## Mémoire sur le réaménagement de l'échangeur Turcot

Ce mémoire est rédigé par un regroupement de citoyens habitant le quartier Émard-Côte-Saint-Paul.

Fig. 3 Infrastructure cycliste à prévoir près de l'échangeur Turcot

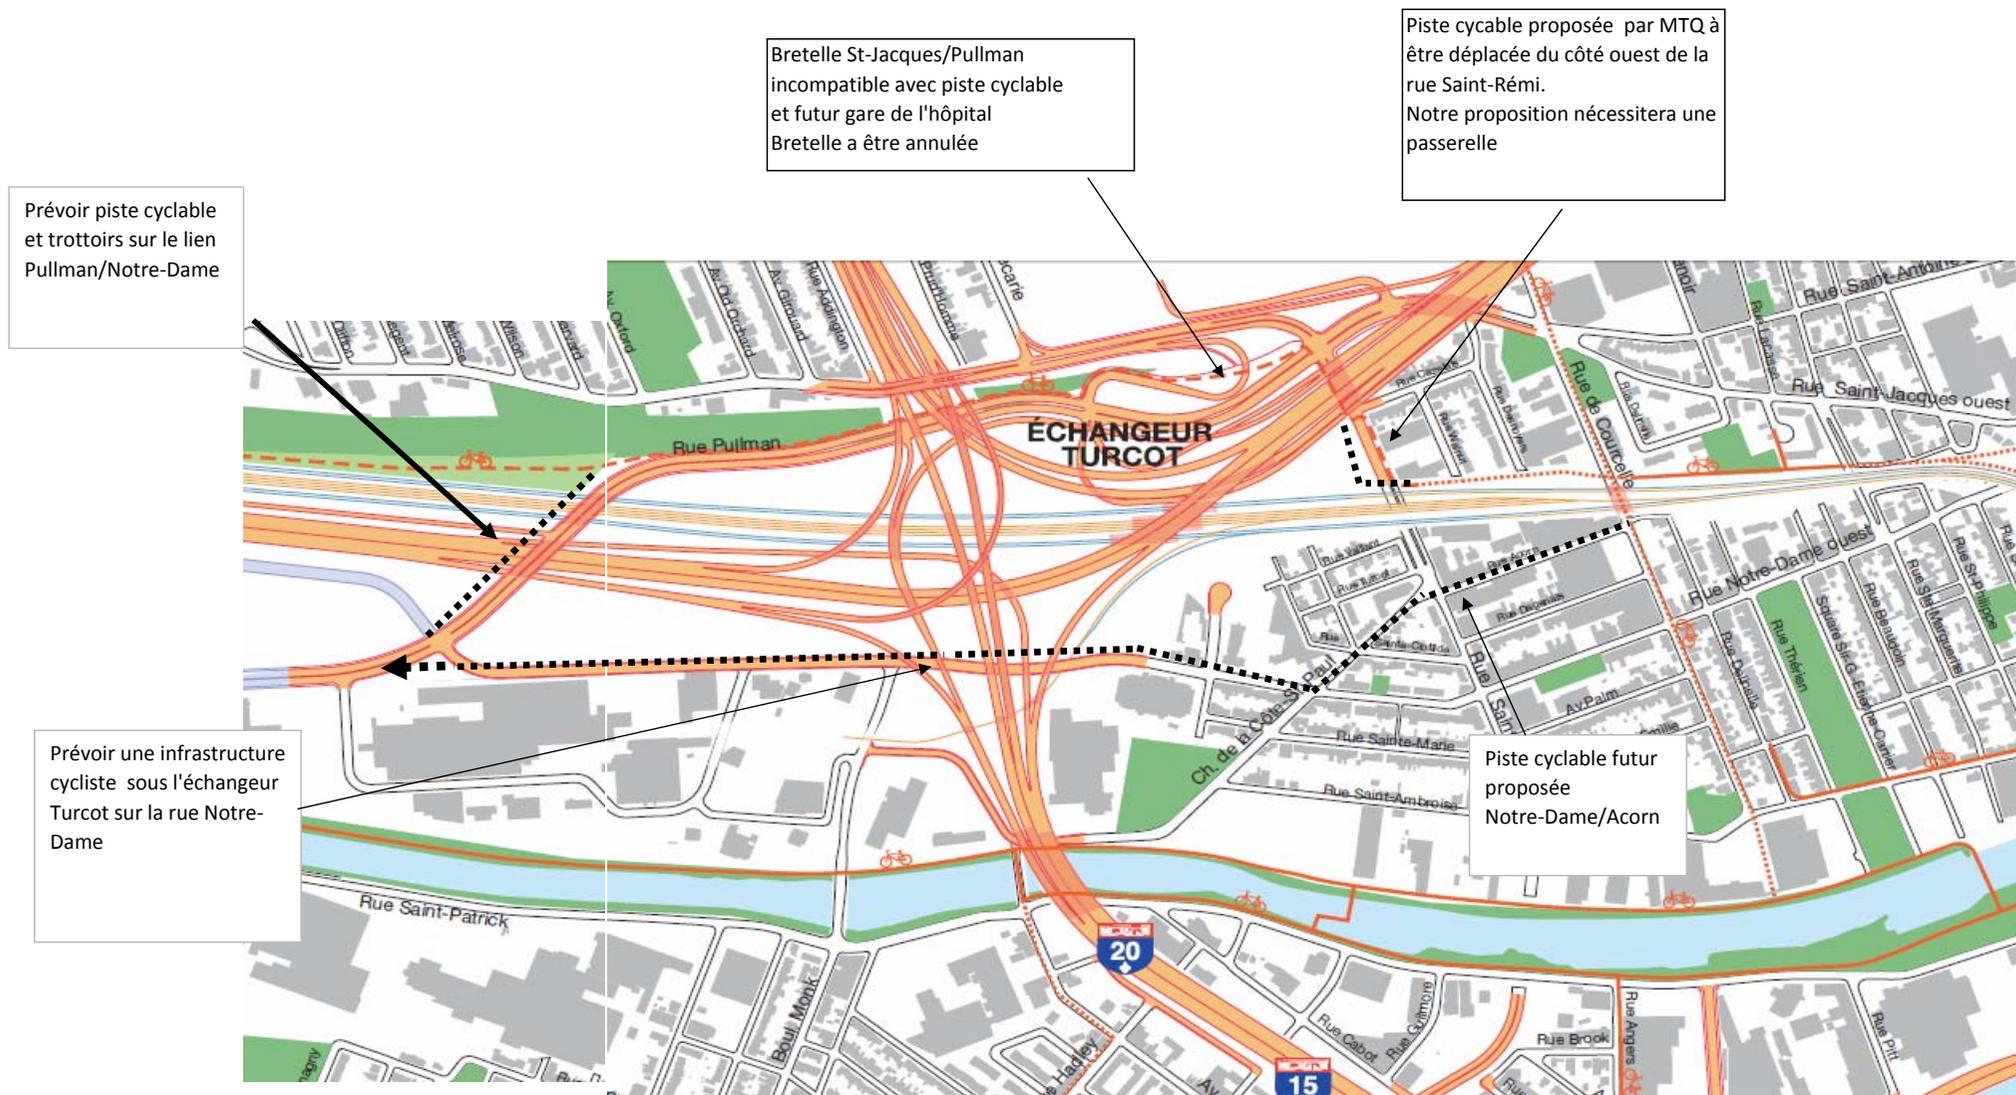
L'implantation de la piste cyclable longeant la falaise Saint-Jacques entre les rues Prud'Homme et la rue Saint-Rémi sur le dessin montrant le scénario retenu (fig A) ne semble pas réalisable. La pente du terrain, la présence de la future bretelle entre la rue Saint-Jacques et la rue Pullman font craindre que le tracé proposé ne soit pas possible. Une solution sécuritaire pour les cyclistes et les piétons serait d'éliminer la future bretelle et d'installer à cet endroit une gare desservant l'hôpital McGill et la future voie de transport en commun qui utiliserait le lien Pullman/Notre-Dame. **Voir fig. 3**

- le nouveau lien Pullman/Notre-Dame, **voir fig. 3**
- le côté nord de l'intersection des voies du CN et du passage inférieur St-Rémi, **voir fig. 3,**
- la rue Notre-Dame sous l'échangeur Turcot, **voir fig. 3,**
- la rue Notre-Dame sous le boul. Angrignon, **voir fig. 4,**
- une piste sur sol dans l'axe nord/sud dans le prolongement de la passerelle Senkus pour rejoindre la piste allant vers le boul. Sainte-Anne-de-Bellevue, **voir fig. 4.**

- La bretelle reliant la rue Saint-Jacques à la rue Pullman. **Voir fig. 3 et fig.D**

**Fig. 100 Proposition de tracés de système de transport en commun**

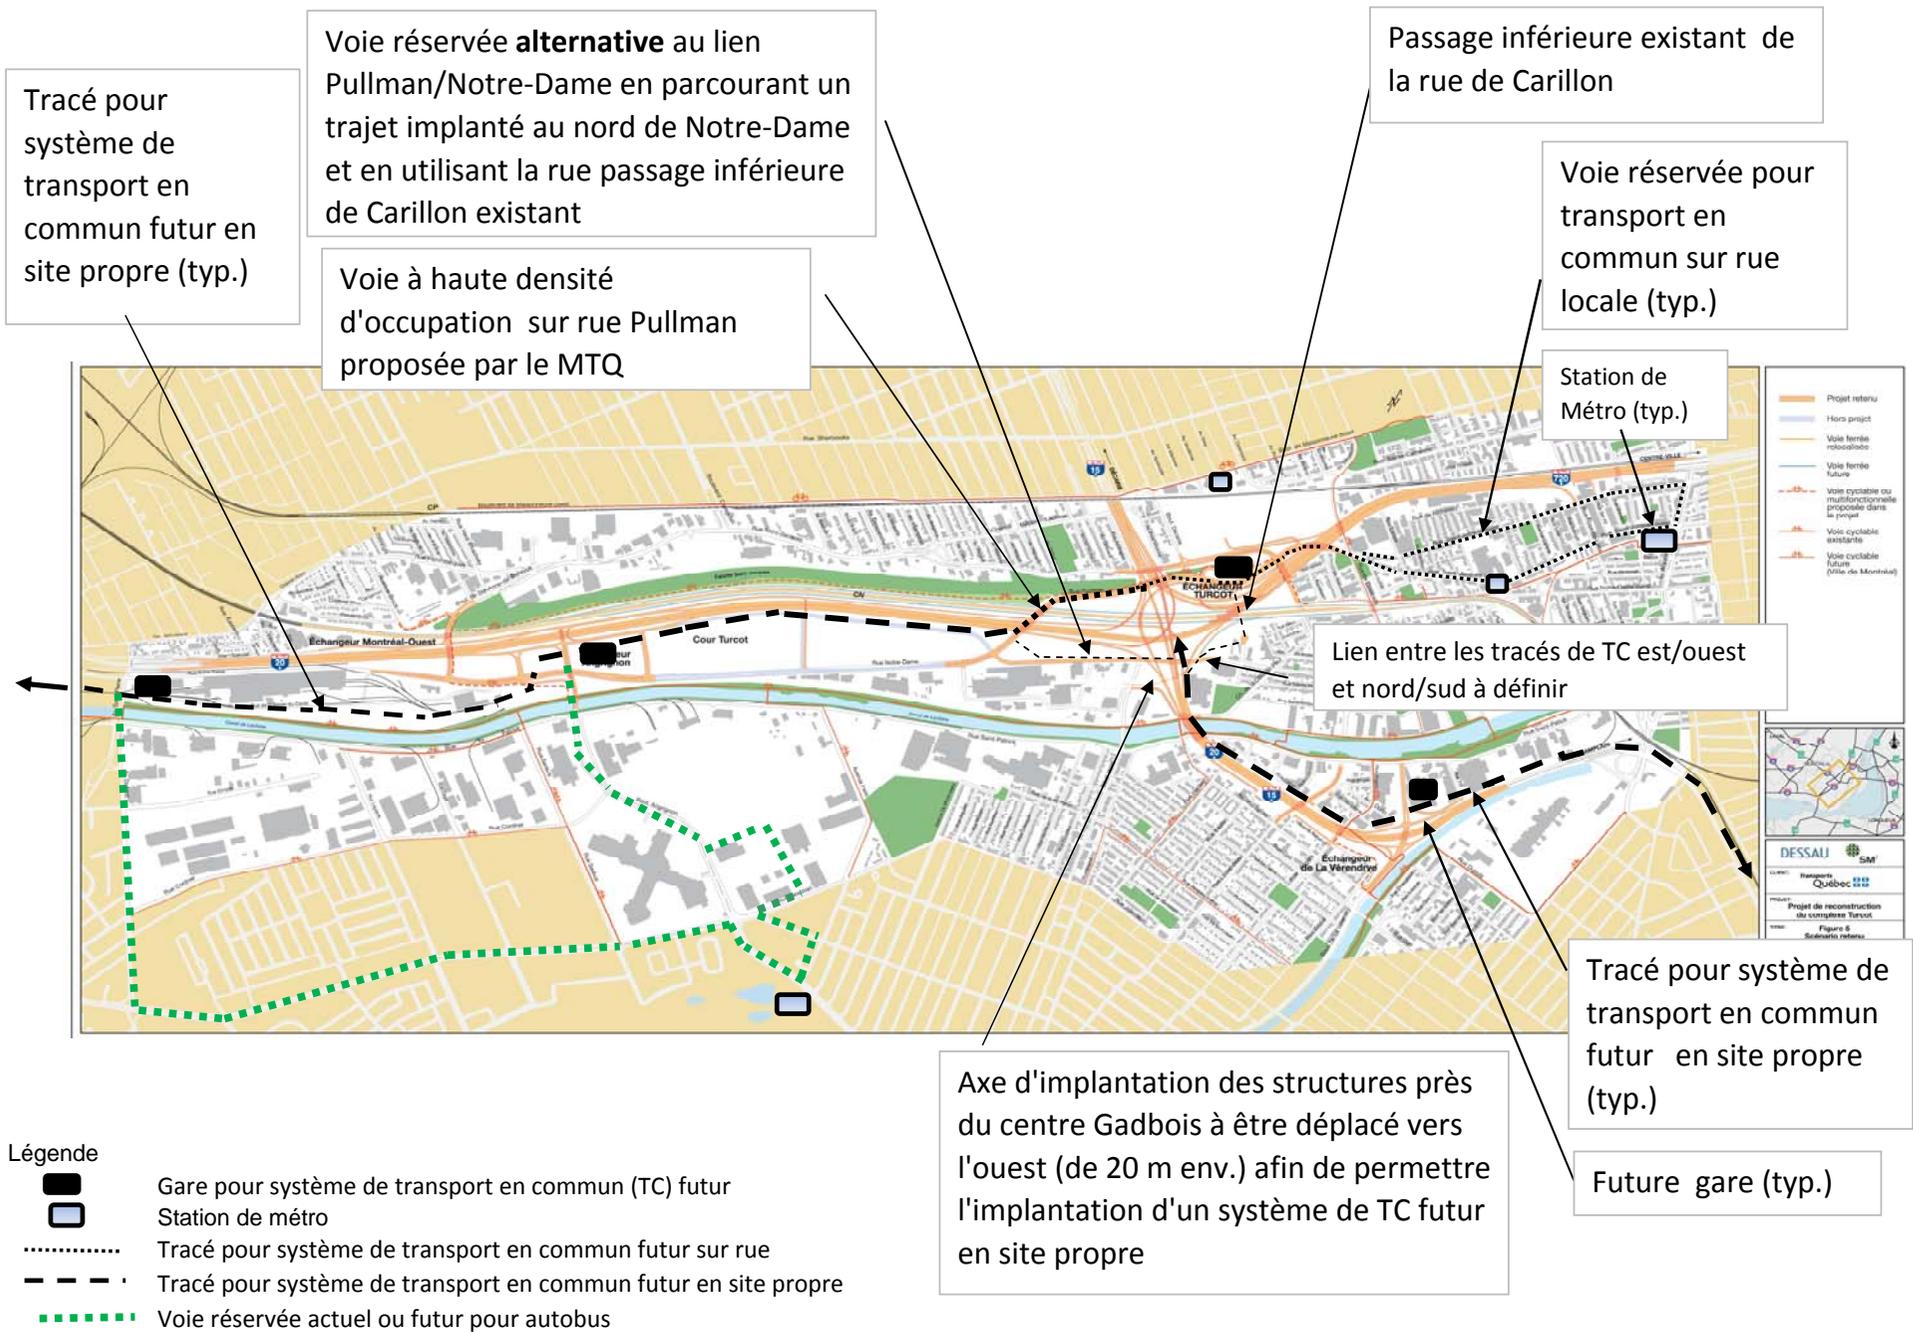
Nous proposons que le tracé est/ouest du SLR soit placé en site propre, dans le secteur de la Cour Turcot, parallèle à la rue Notre Dame et que le système de transport choisi desserve le centre Gadbois, pour ensuite emprunter le passage inférieur de la rue de Carillon. Le SLR irait ensuite vers le nord pour desservir le futur centre hospitalier McGill en empruntant le passage inférieur de Carillon. Par la suite, le tracé proposé suivrait la rue St-Jacques jusqu'à la rue Atwater, **voir fig. 100.**

Les tracés que nous proposons pour le transport en commun pour le lien est/ouest et le SLR provenant du pont Champlain sont montrés sur les **figures 100 et 101.**

Lien Pullman/Notre-Dame pouvant possiblement être annulé ou déplacé vers l'est

Tracé **recommandé** pour transport en commun au lien Pullman/Notre Dame

**Fig 101 Déplacement de l'échangeur Turcot vers l'ouest**

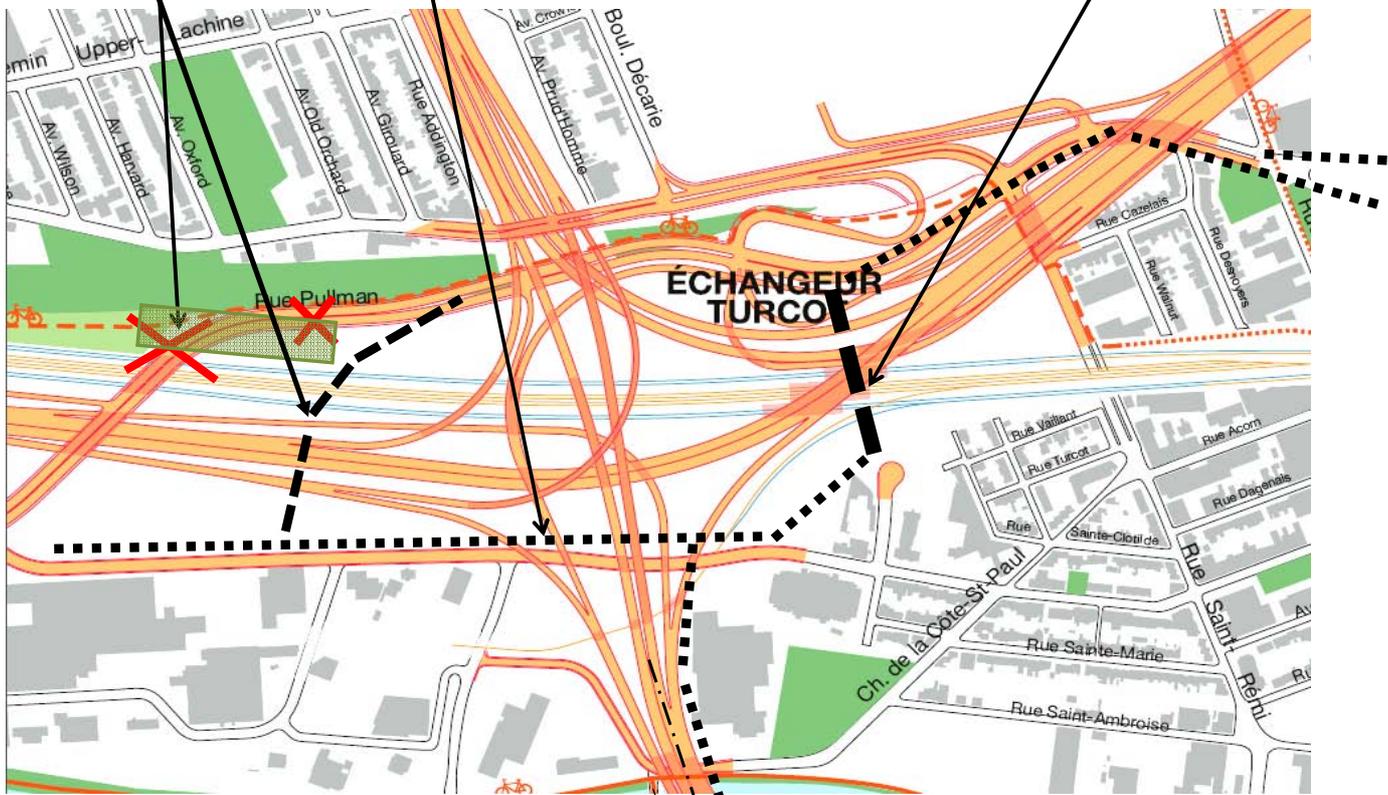
Le potentiel pour créer un lien de transport en commun sur la rue de Carillon est très grand et le tracé proposé augmenterait les points de correspondance avec le métro, la future navette ferroviaire de l'aéroport ainsi que les institutions actuelles et futures de l'arrondissement Le Sud-ouest, **voir fig 101.**

Nous recommandons que l'axe d'implantation de l'échangeur Turcot soit déplacé d'environ 20 m vers l'ouest au droit du centre sportif Gadbois pour permettre une implantation d'un futur système de transport en commun de type SLR en provenance du pont Champlain.

Passage inférieur de Carillon **existant** désaffecté par le projet du MTQ

Tracé futur d'une voie de transport en commun en site propre en direction du Pont Champlain

Pont de la Côte-Saint-Paul a être remplacé et rue de l'église à être réaligné

Déplacer l'axe d'implantation de l'échangeur Turcot et pont de la Côte-Saint-Paul de 20 m vers l'ouest près du centre Gadbois

Fig 300 - Création d'un corridor "vert" entre la cour Turcotte et le Fleuve

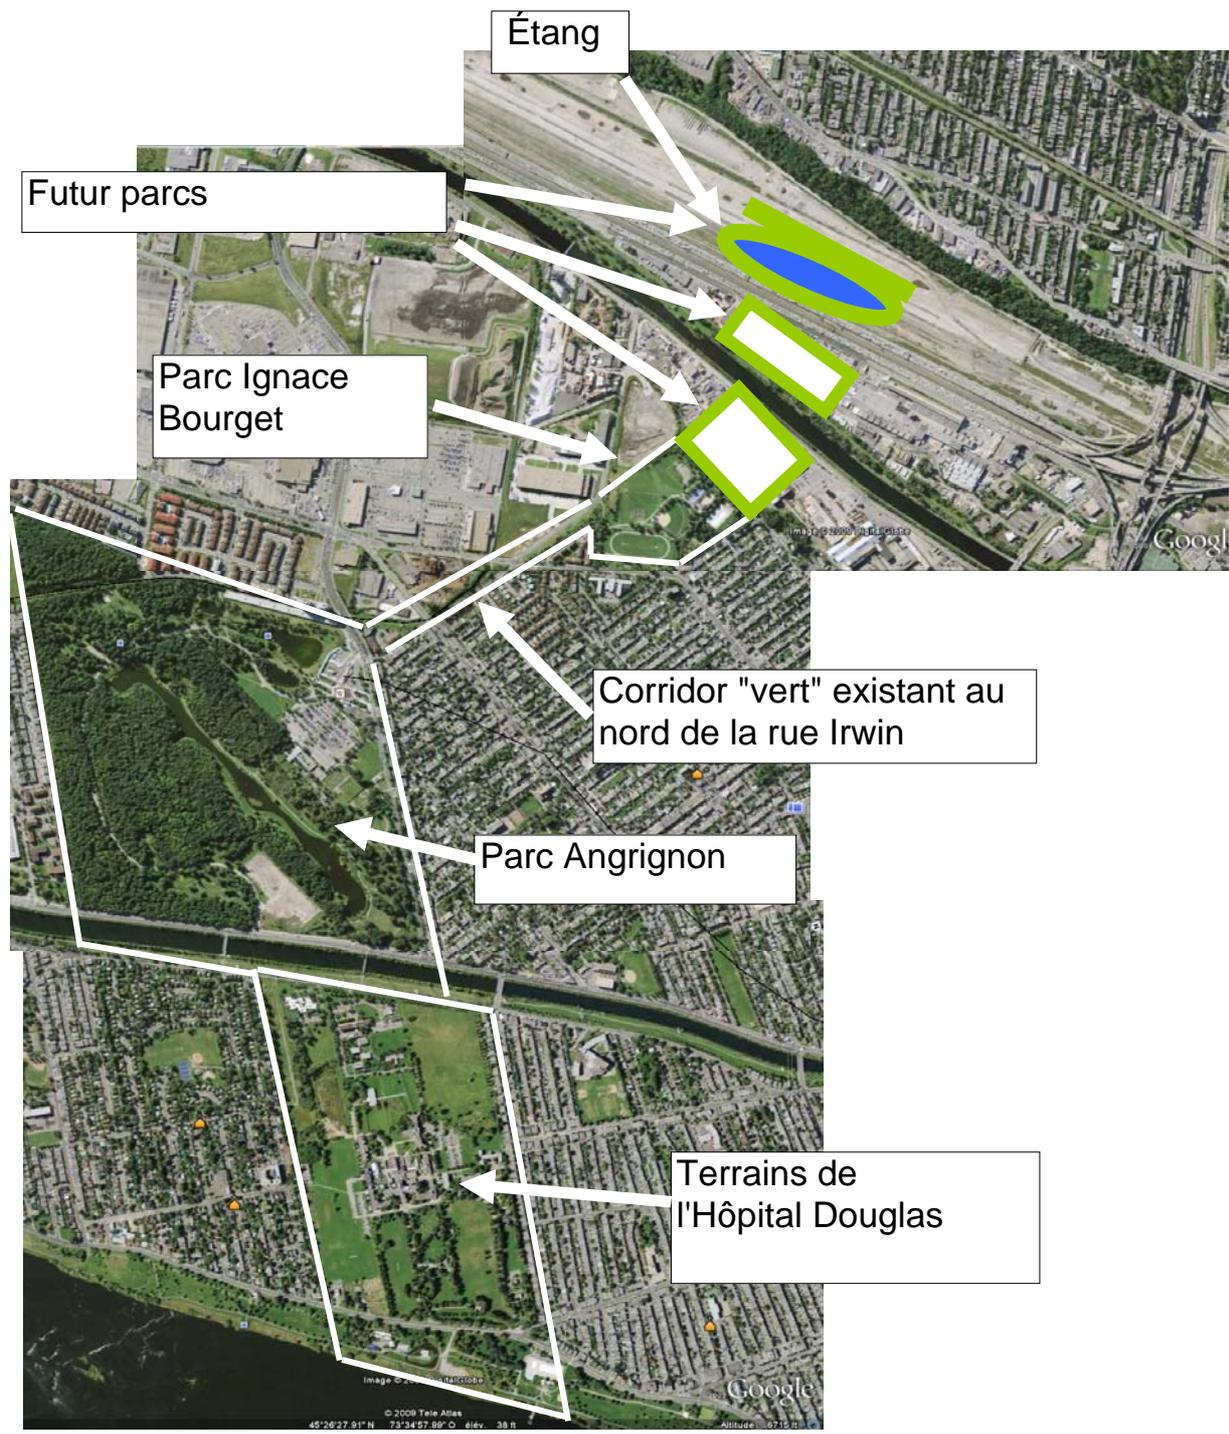
Nous recommandons la création d'un corridor vert entre la cour Turcot et le fleuve en créant un espace vert continu entre le fleuve et la cour Turcot en créant une réserve de terrain pour un futur parc au nord du parc Ignace Bourget sur les terrains de l'actuelle aciérie Ispat (Sidbec-Dosco). **Voir figure 300.**
